# DODATEK č. 1 ke SMLOUVĚ O DÍLO

## č. VŘ/39/2022

„ZŠ J. A. Komenského - půdní vestavba - dokončení,  
část SO01 - D.1.4.3 Vzduchotechnika,  
SO02 - D.2.4.3 Vzduchotechnika, D.2.4.4 MaR“

# ZMĚNOVÝ LIST

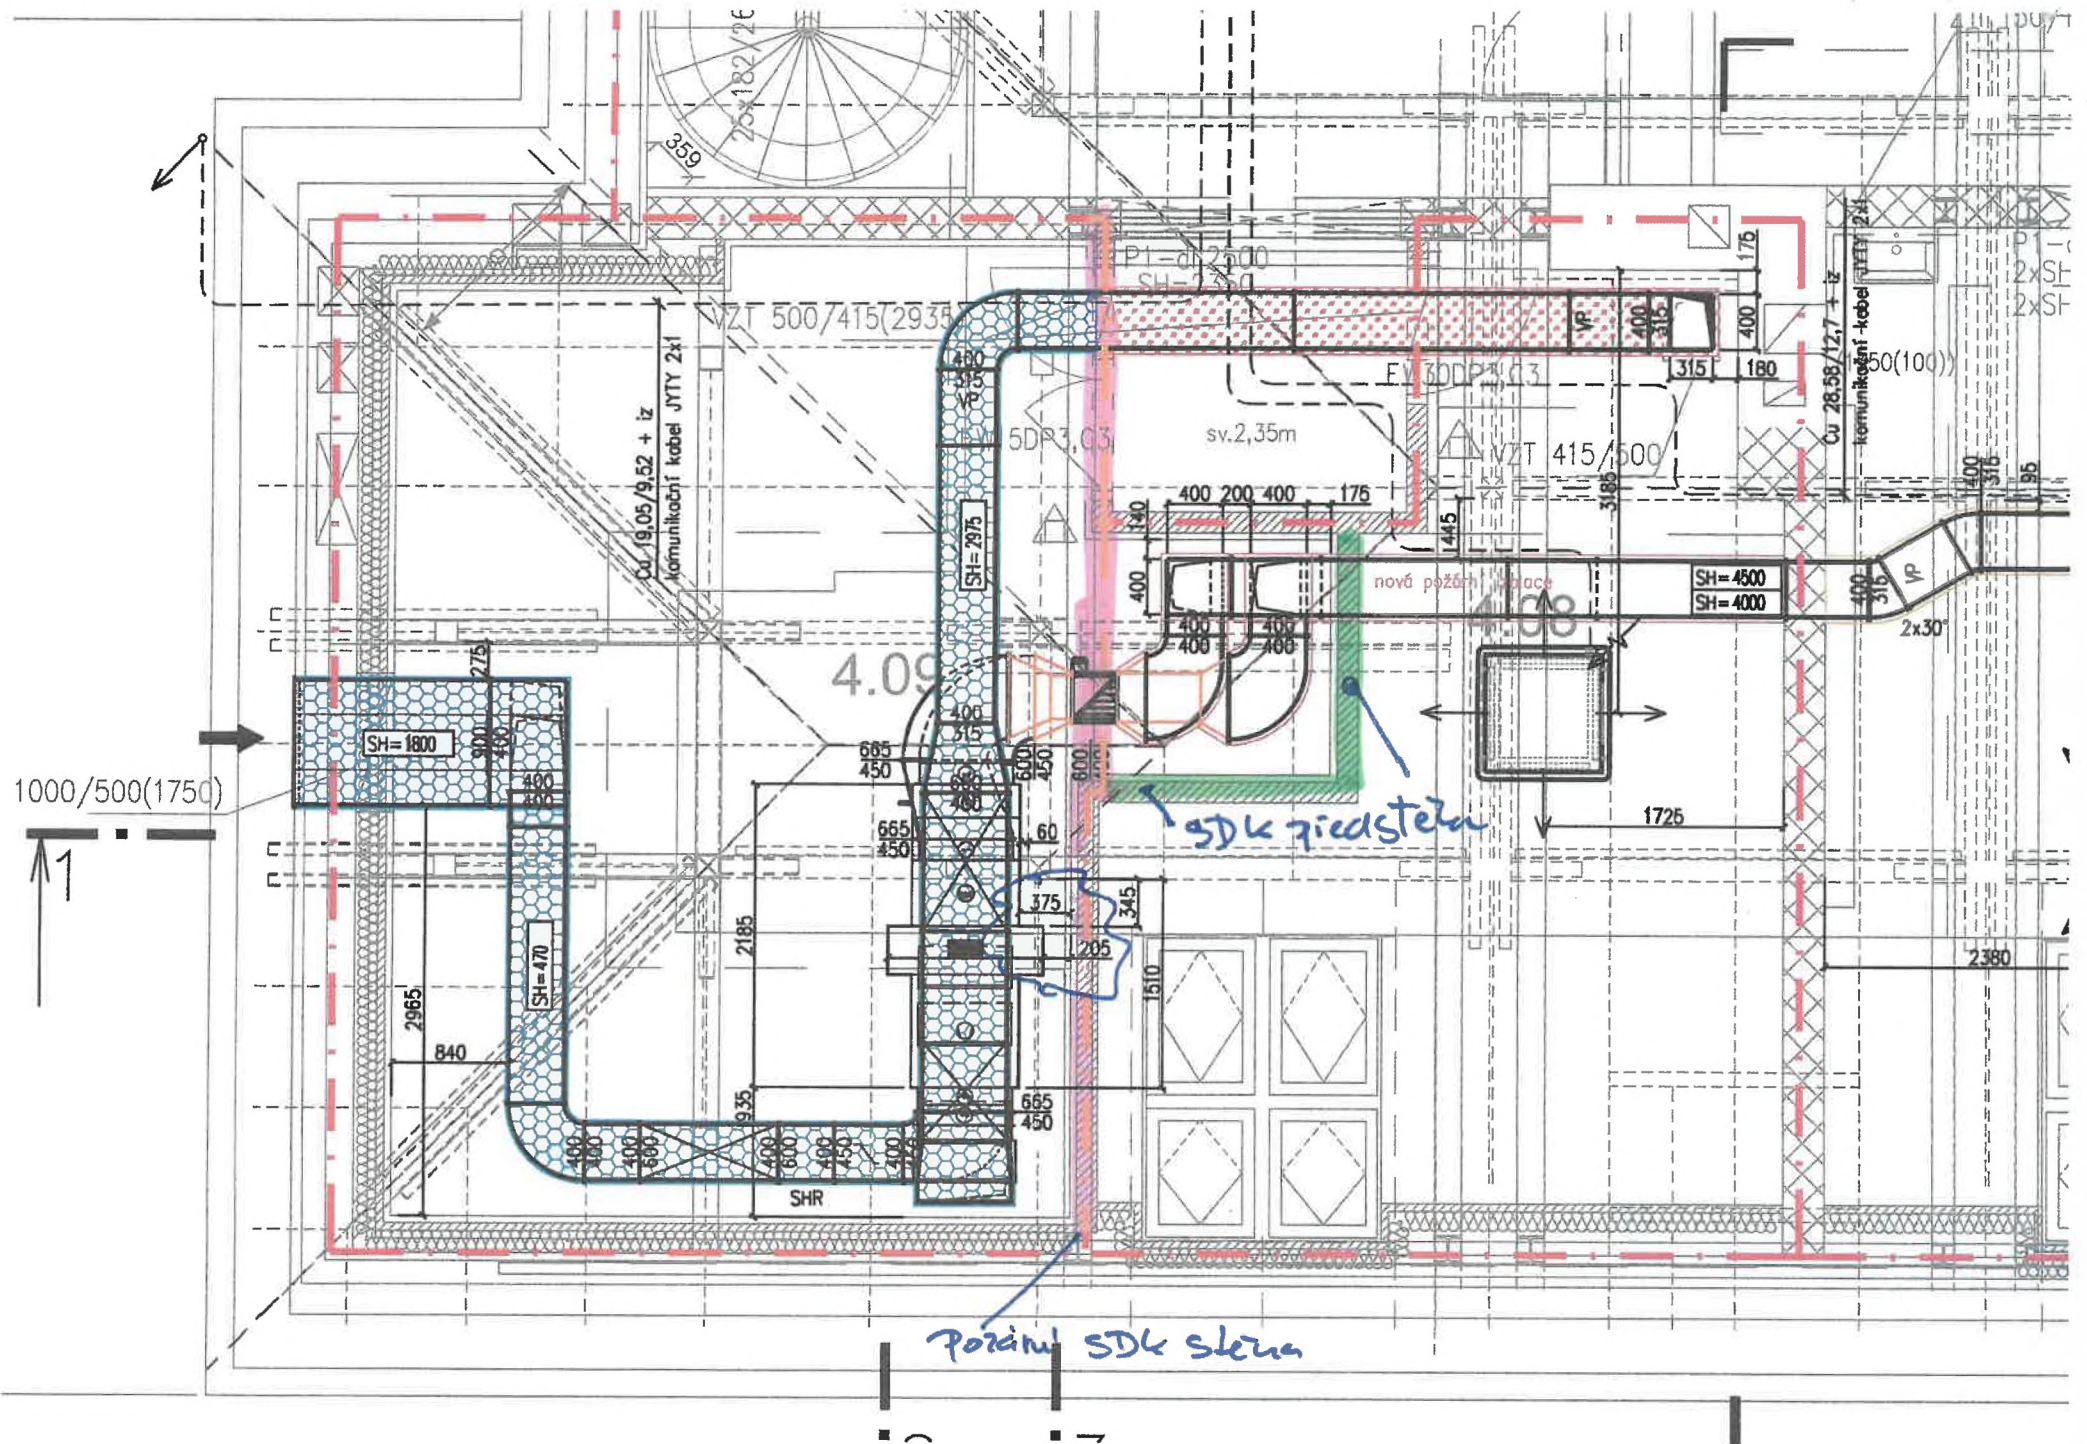
nutné úpravy dle zjištěných skutečností - domluvené úpravy s GP/AD na KD

- úprava trasy vedení potrubí VZT zařízení č.1 ve 4.NP ve strojovně VZT dle skutečného stavu na stavbě (vyhýbání se prvkům krovu)
- nově osazení požárních klapek do zděné stěny
- záměna izolace potrubí - požární izolace potrubí (zkouška B) vlivem úpravy požárních úseků
- zař.č. 2.1 - úprava zavěšení vnitřních chladících jednotek (pomocné konstrukce kotvená do krovu, resp. k SDK opláštění krovu)

nová výrobní dokumentace části 4.NP, bude zaneseno v dokumentaci skutečného stavu
